Høringsvar til forslag til kommuneplantillæg 02 og Forslag til lokalplan 05.10.L01 – museumsbyggeri ved Tirpitz

Varde Kommunes forslag til lokalplan 05.10.L01 og kommuneplantillæg nr. 2 for museumsbyggeri ved Tirpitz

Hørings svar til Lokalplan 05.10. L01, Varde kommune

Figur 1

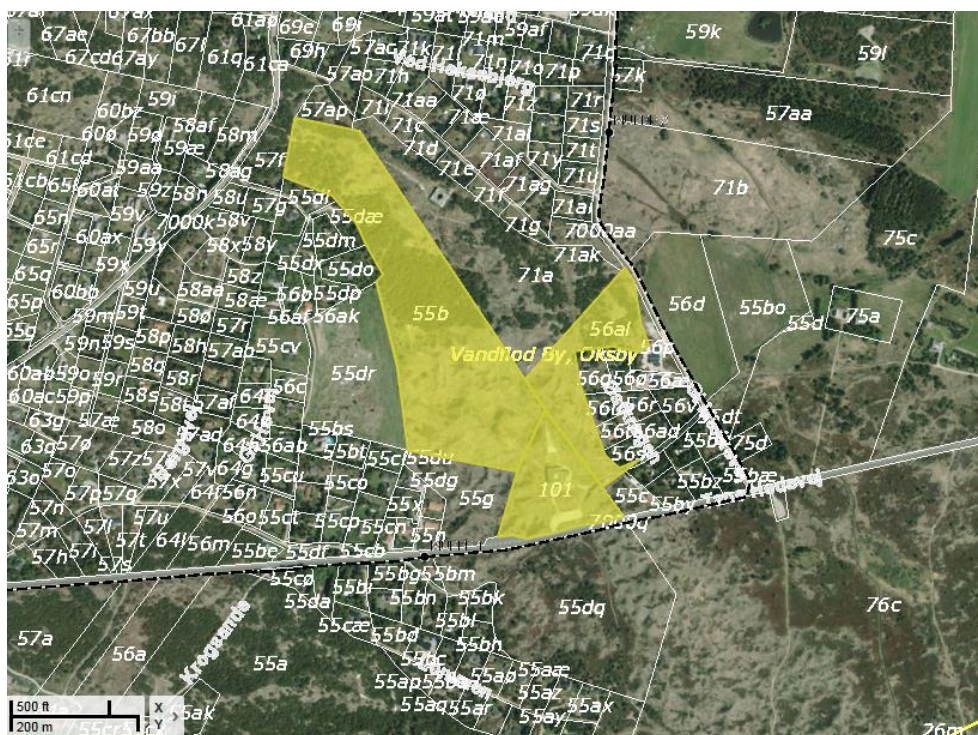
Opmærksomheden henledes til figur 1 på sidste side hvoraf det fremgår, at der nær ved matr. 101 og 56al ligger et 150 kV kabel (Blåvand-Karlsgårde-linjen) i jorden, som er markeret med den stiplede sorte linje. Kablet Blåvand-Karlsgårde-linjen fører strømmen fra havmølleparken på Horns Rev A i land frem til vores transformerstation i Endrup. Kablet er sikret med tinglyst deklARATION, men matr. 101 og matr. 56al ligger uden for deklARATIONSområdet.
